SS 189 e SS 121

ITINERARIO PALERMO - AGRIGENTO

Lavori di ammodernamento del tratto Palermo - Lercara Friddi, lotto funzionale dal km 14,4 (km 0,0 del lotto 2) compreso il tratto di raccordo della rotatoria Bolognetta, al km 48,0 (km 33,6 del lotto 2 - svincolo Manganaro incluso), compresi i raccordi con le attuali S.S. n. 189 e S.S. n. 121

Report riepilogativo delle Modifiche Tecniche inserite in PV1

STRALCIO PLANIMETRICO - CANTIERE OPERATIVO/AREA DI STOCCAGGIO MATERIALE "C" (KM 22+255)

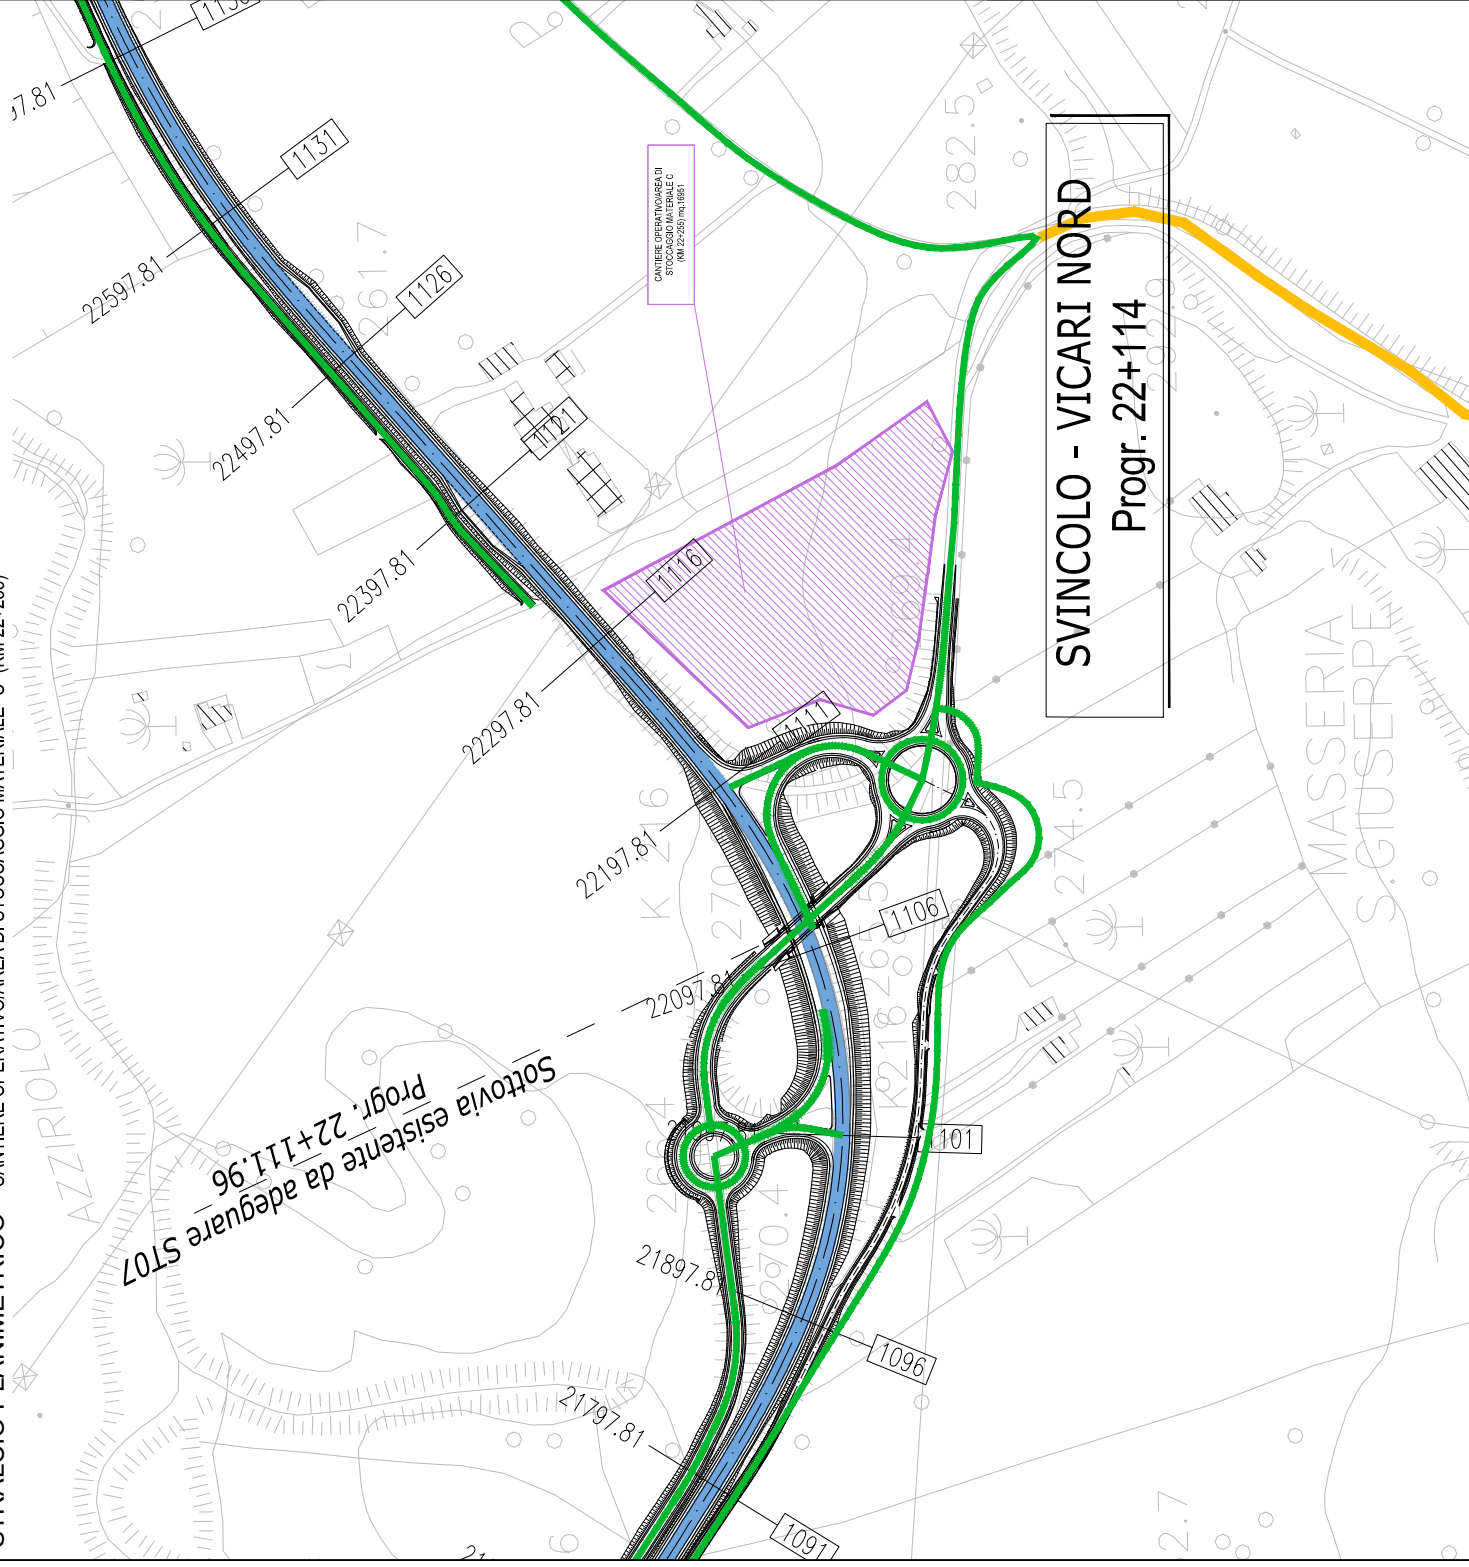
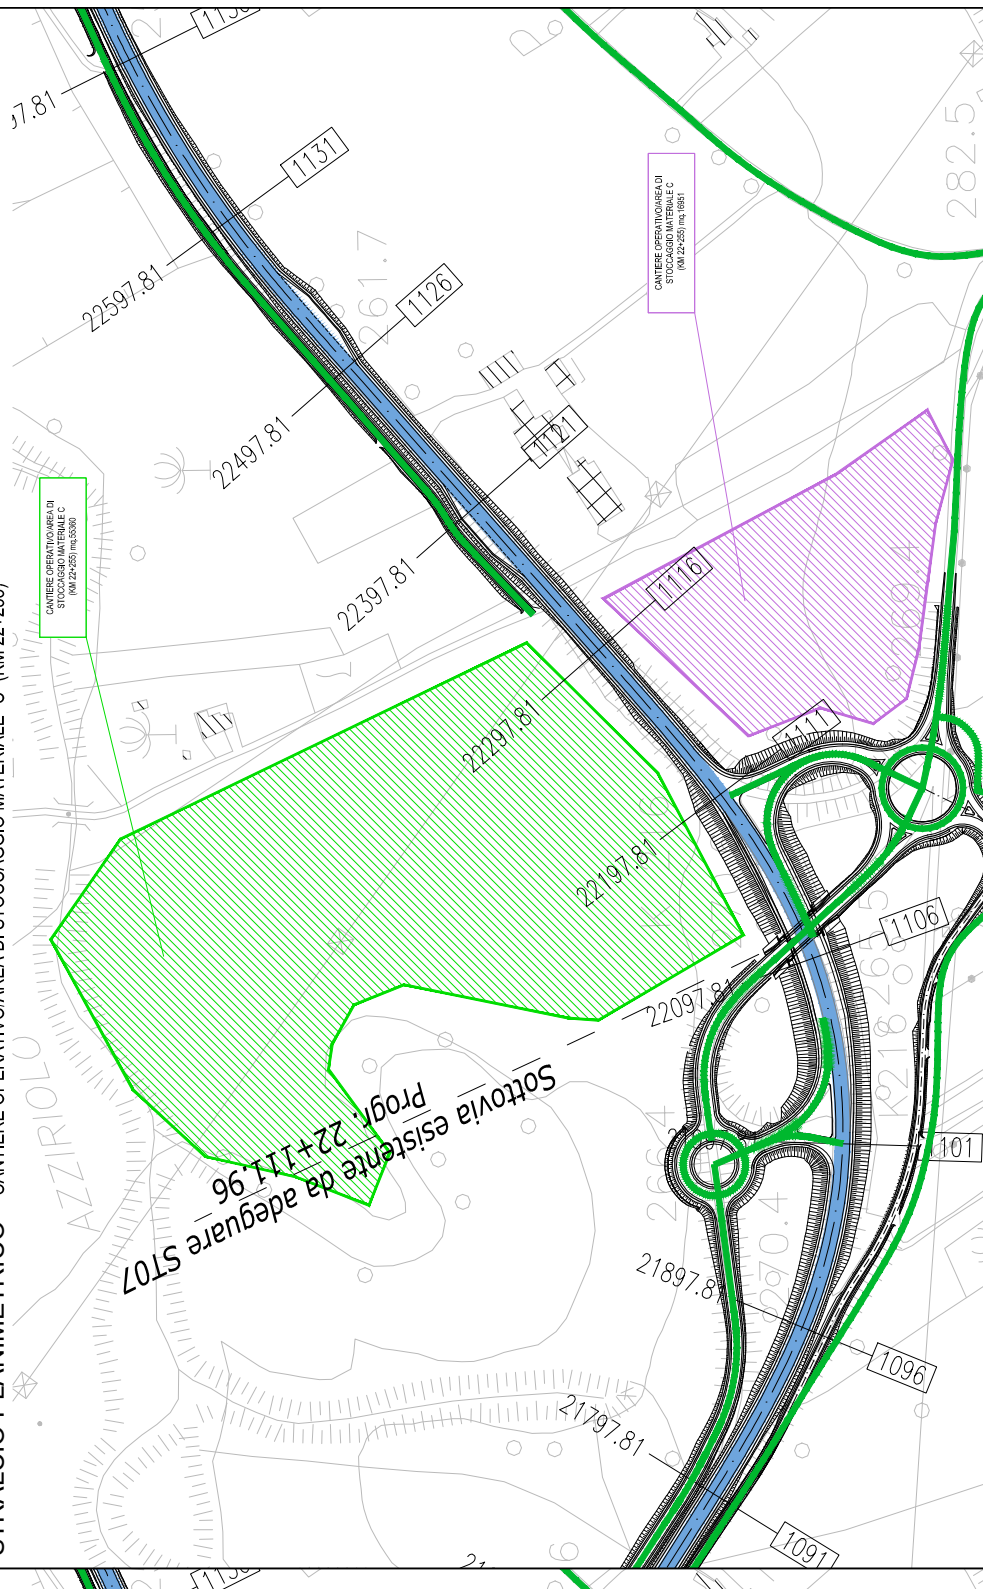
Si sottolinea, peraltro, che tale modifica comporta solamente una variazione quantitativa in aumento delle capacità di stoccaggio delle aree di deposito temporaneo di progetto esecutivo, senza alterare, a livello qualitativo, l'architettura del sistema di gestione delle materie nel suo complesso, che rimane inalterato rispetto alle previsioni progettuali originarie.

PROFILO LONGITUDINALE

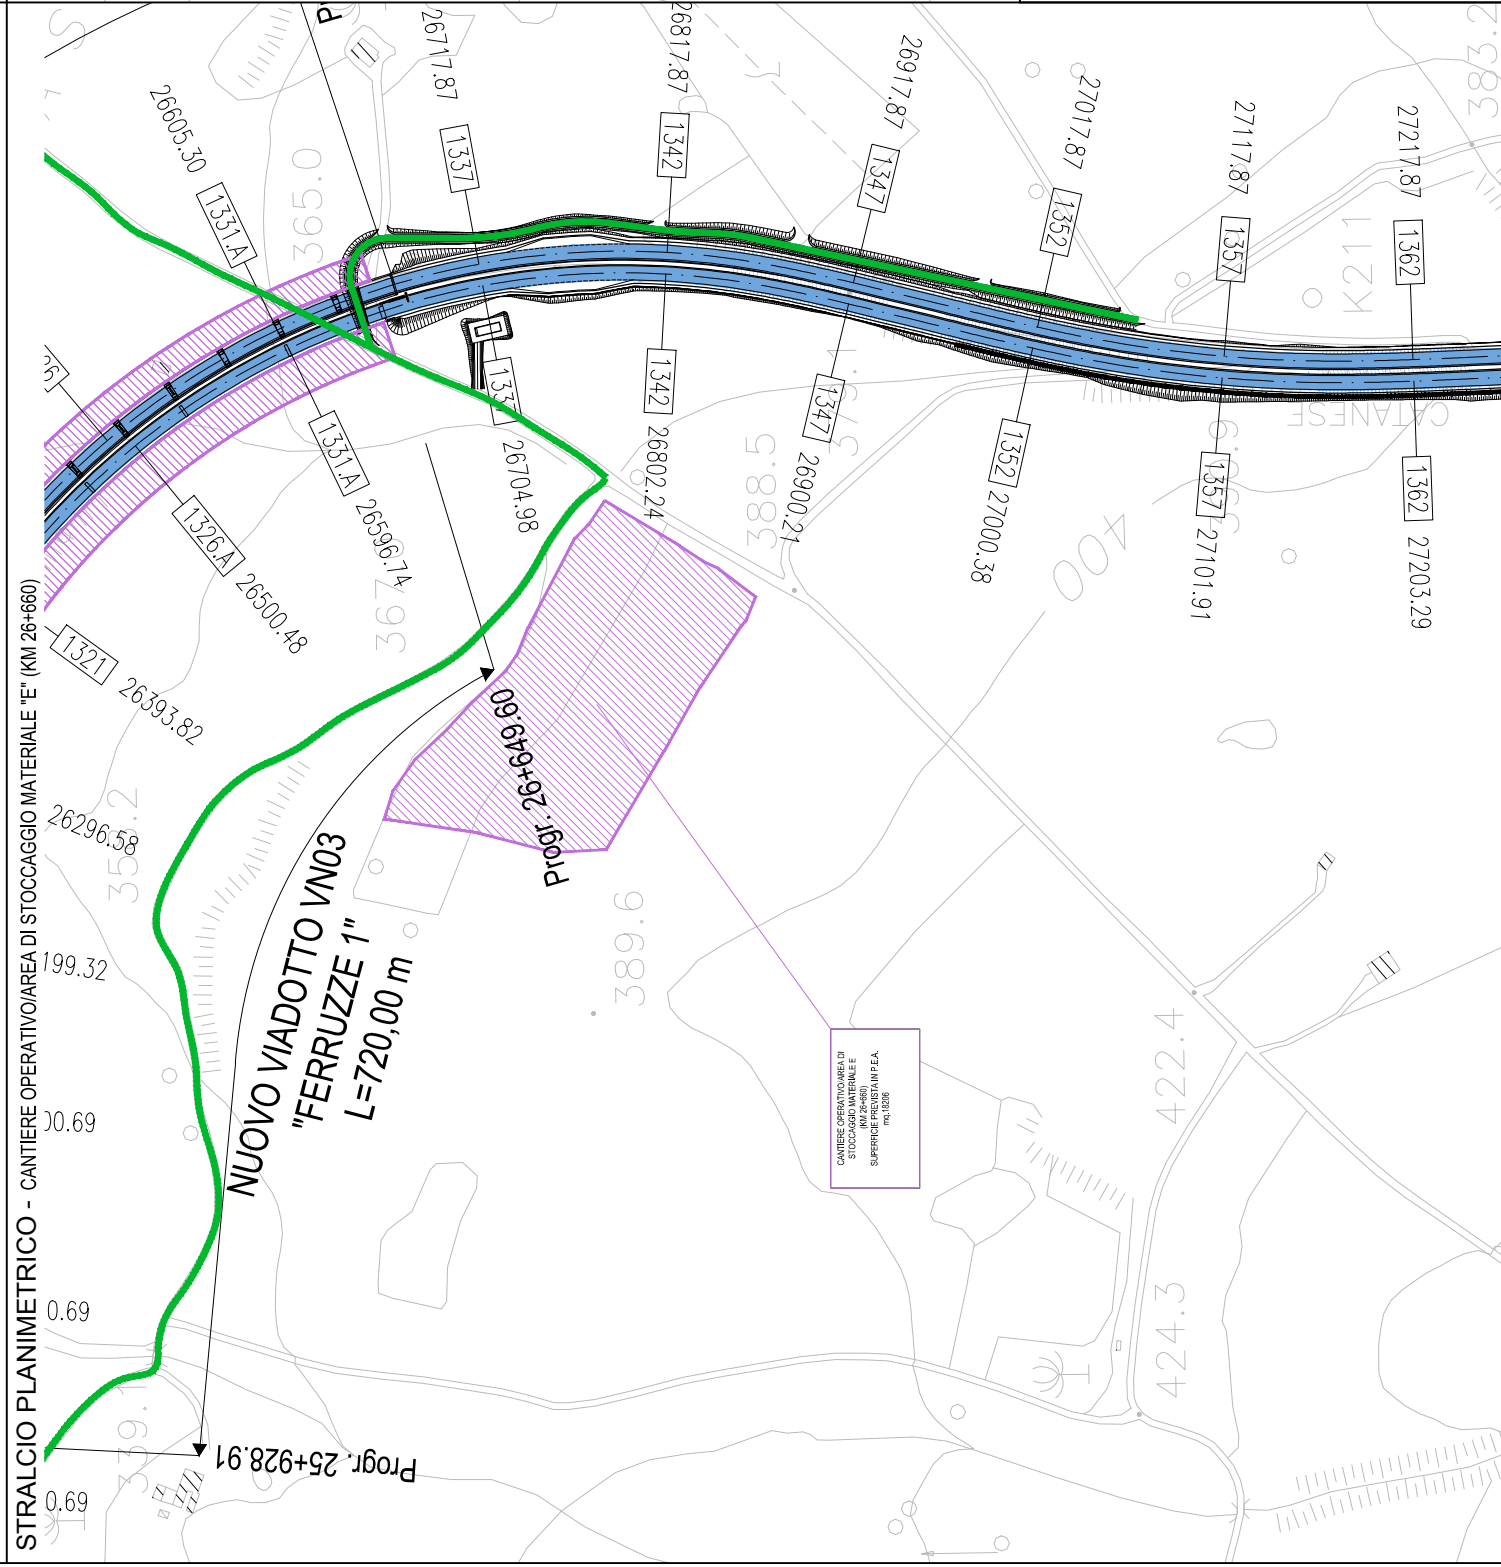
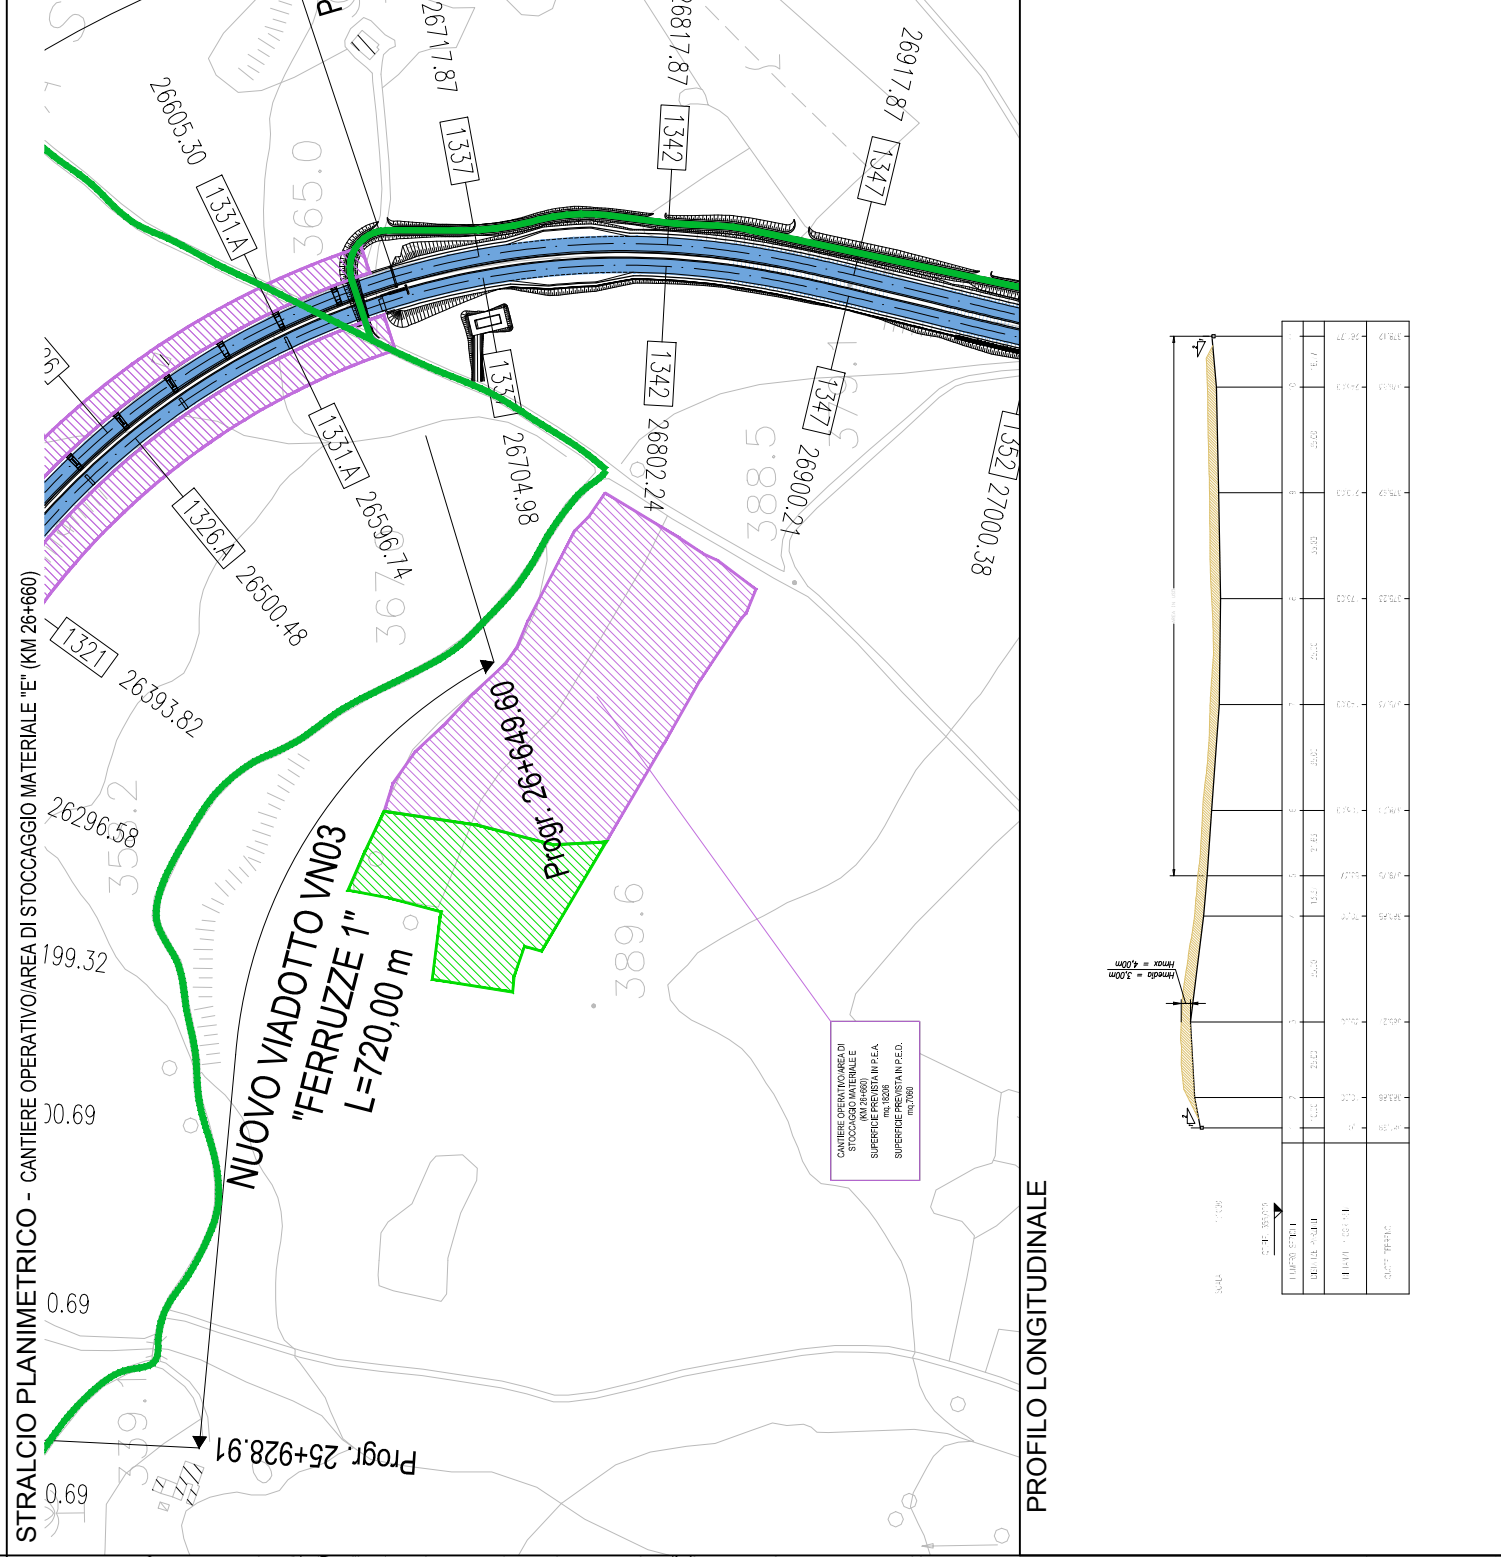
Si sottolinea, peraltro, che tale modifica comporta solamente una variazione quantitativa in aumento delle capacità di stoccaggio delle aree di deposito temporaneo di progetto esecutivo, senza alterare, a livello qualitativo, l'architettura del sistema di gestione delle materie nel suo complesso, che rimane inalterato rispetto alle previsioni progettuali originarie.
